Parecer Técnico IGAM/GERUR/OUTORGA nº. 64/2023

Processo SIAM: 52189/2021

Contenção de talude

15 - CANALIZAÇÃO E/OU RETIFICAÇÃO DE CURSO DE ÁGUA

Figura 03: Alternativa 1

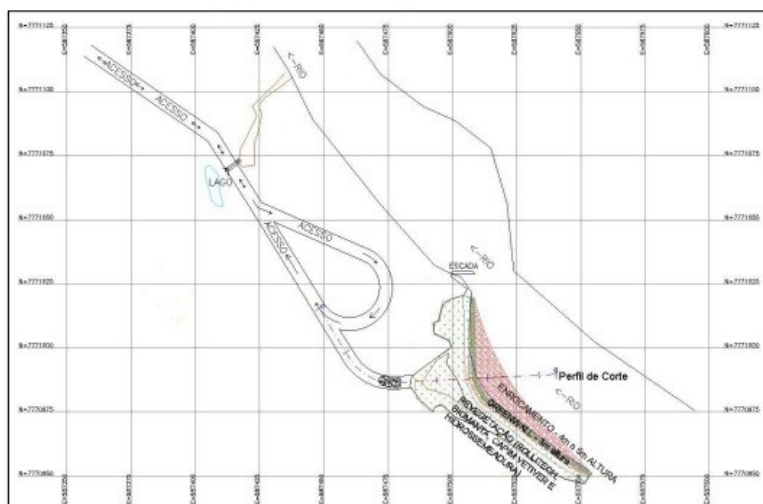
Com isso, inicialmente foram apresentadas duas alternativas no relatório técnico de outorga para a retificação da margem esquerda do Rio Paraopeba, contudo a alternativa 1 não foi recomendada nos estudos apresentados. A alternativa 2 apresentou os melhores resultados e a princípio sendo adotada, conforme a carta de resposta a informação complementar (49407968).

Figura 05: Alternativa adotada

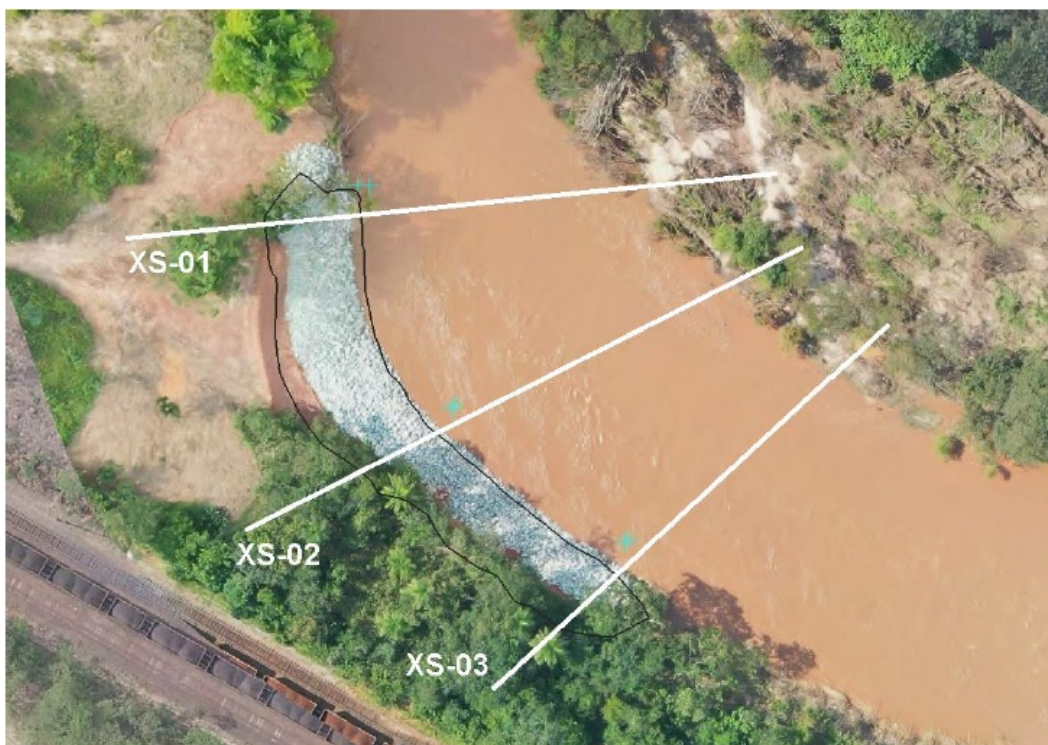
Porém, na resposta ao ofício de informação complementar foi informado que a alternativa 2 foi alterada devido à proximidade do período chuvoso (Figura 05). A saber:

Devido à morosidade das negociações junto ao proprietário, e posterior liberação para acessar a área a ser recuperada e diante da proximidade do período chuvoso, houve a necessidade de adaptar o projeto apresentado na alternativa 2, a fim de diminuir o risco de acidentes dos trabalhadores em função do período de cheia do rio Paraopeba. Desta forma, o segundo patamar de greenwall apresentado na alternativa 2 foi substituído por enrocamento, conforme apresentado no Relatório RL-2007GG-X-00011, elaborado pela Potamos.

Figura 07 - Perfil longitudinal do nível de água para as vazões de referência paras os cenários com a obra de contenção (atual) e com o talude sem erosão (pretérita)

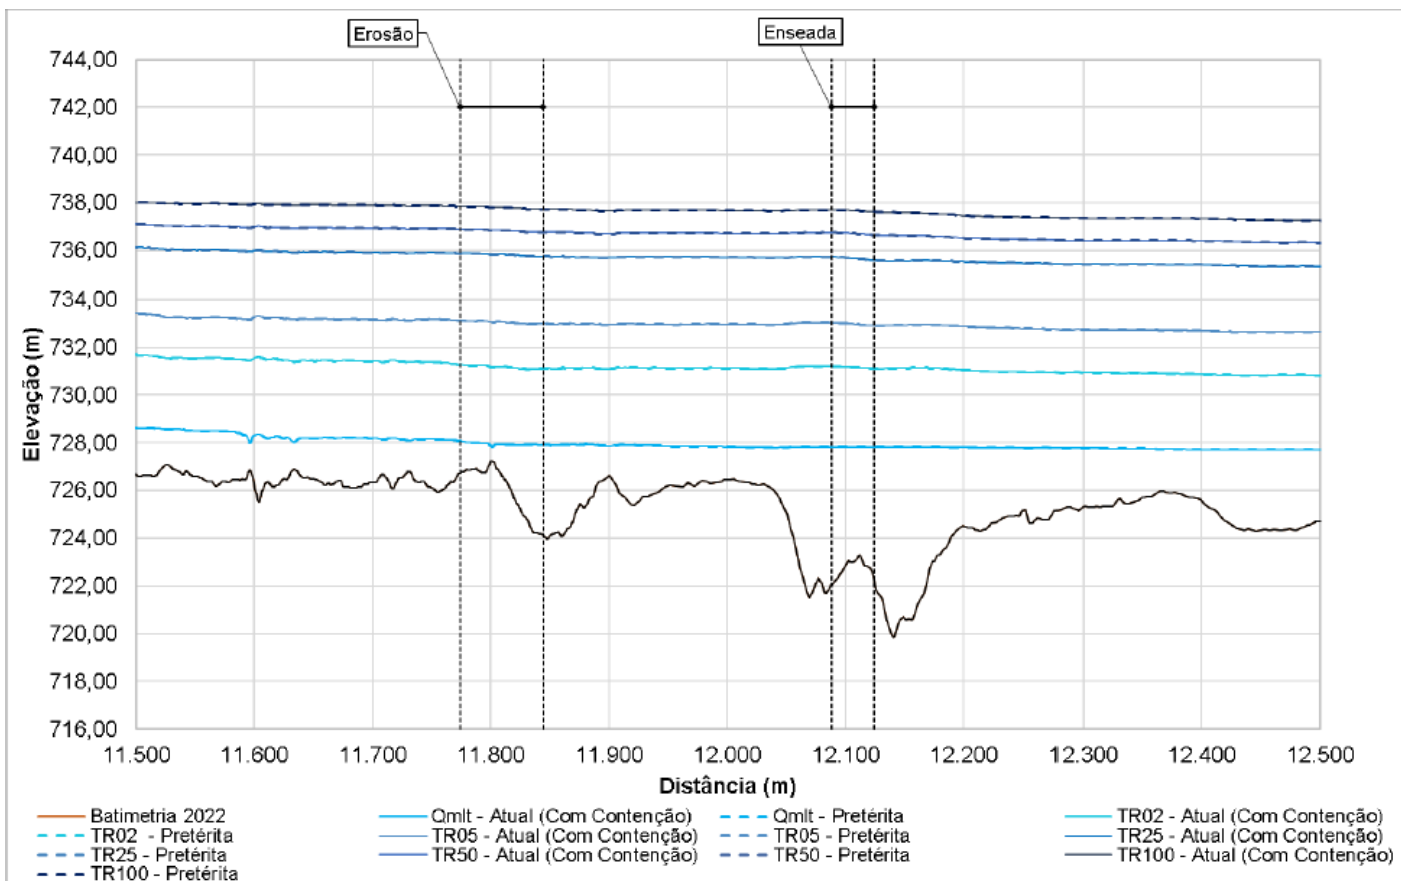
O estudo hidráulico fluvial apresentado pela VALE S.A, foi realizado pela empresa POTAMOS para a estrutura de contenção em enrocamento. Para isso foram realizadas simulações para diferentes períodos de retorno (até 100 anos) e de acordo com o relatório de resposta a informação complementar para uma mesma vazão de escoamento:

[...] os resultados numéricos do modelo bidimensional não apresentaram variações de nível significativos entre os cenários avaliados. Portanto, não foi verificado aumento da área de inundação e não foi observada alteração nas linhas de fluxo. Dessa forma, observou-se que a estrutura de contenção em enrocamento não aumenta o potencial erosivo a jusante ou a montante da estrutura.

Deste modo, a figura 07 apresenta o perfil longitudinal do nível da água para os diferentes tempos de retornos para a contenção adotada e a projetada anteriormente.

Figura 08 - Perfil longitudinal de velocidades para as vazões de referência para os cenários com a obra de contenção (atual) e com o talude sem erosão (pretérta).

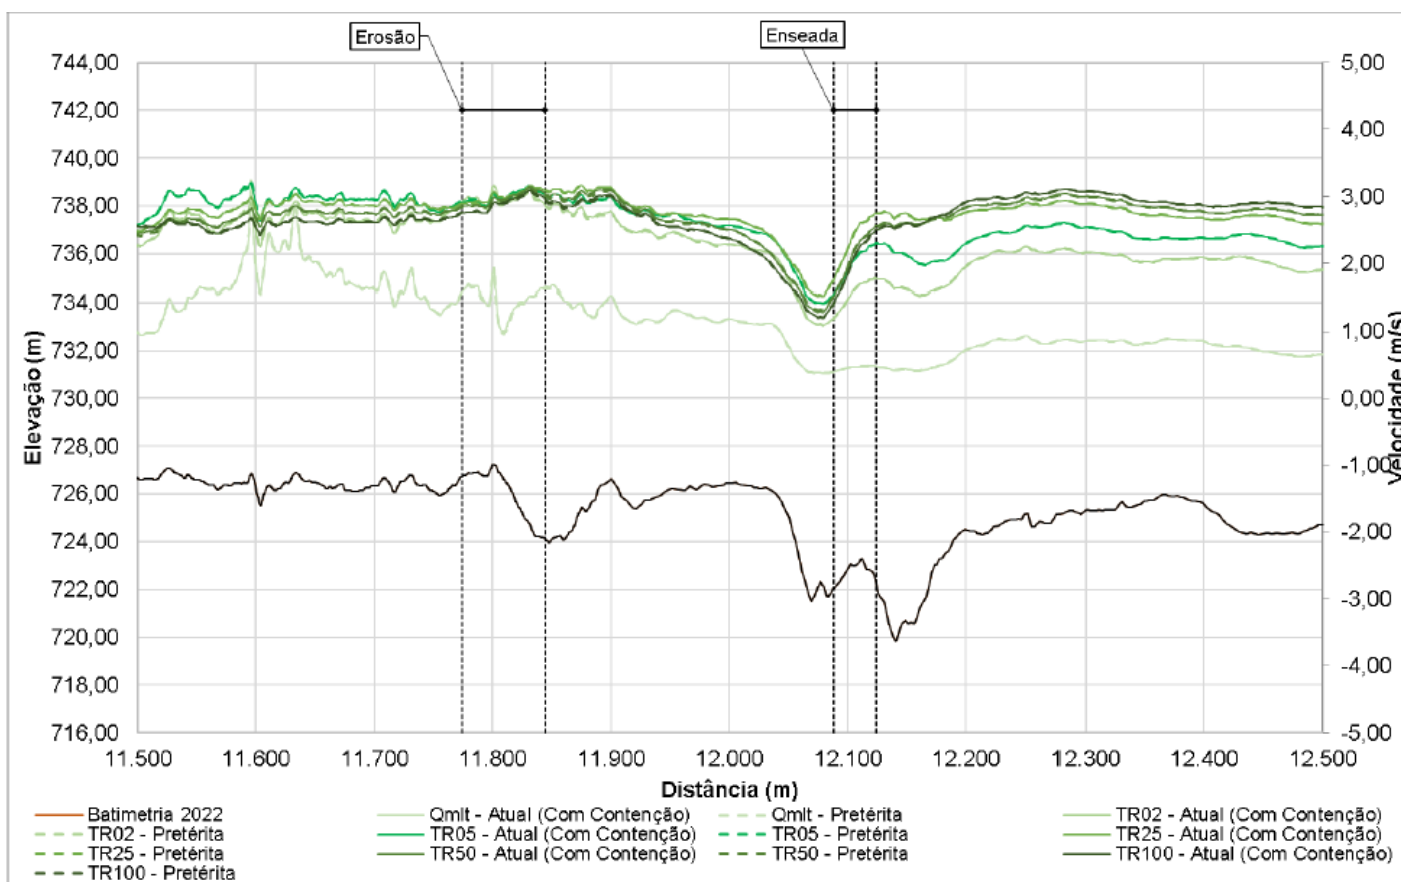
Além foi informado que não identificaram nenhuma alteração significativa na magnitude das velocidades nesse trecho (Figura 08).
